TECHNISCHE INFORMATION

TI3019

HG SiGusto NX

Auslaufhalter 7-Fach

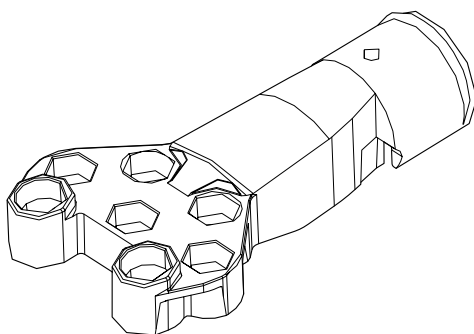
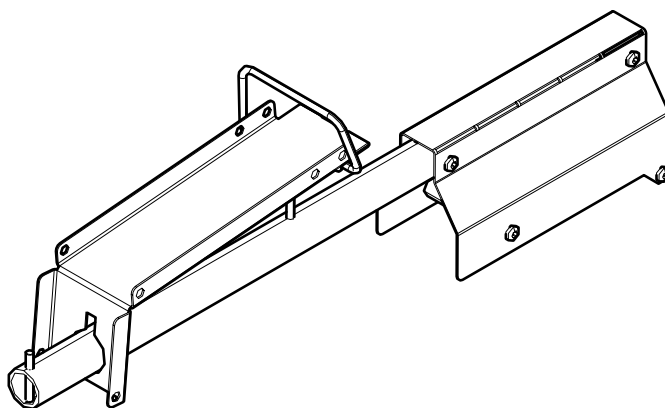
Im Zuge der technischen Überarbeitung der SiGusto NX im Jahr 2017, wurde der neue AUSLAUFHALTER 7-FACH (Art. Nr: 412 00 184 00) in Serie eingeführt und verbaut.

Falls in eine SiGusto NX, welche vor der KW 47/2017 (S/N 90460734) produziert wurde, der bestehende Auslauf durch den aktuellen Halter ersetzt werden soll, wird zusätzlich der Auslaufarm (Art. Nr: 412 01 338 00 - AUSLAUFARM MONT.) benötigt.
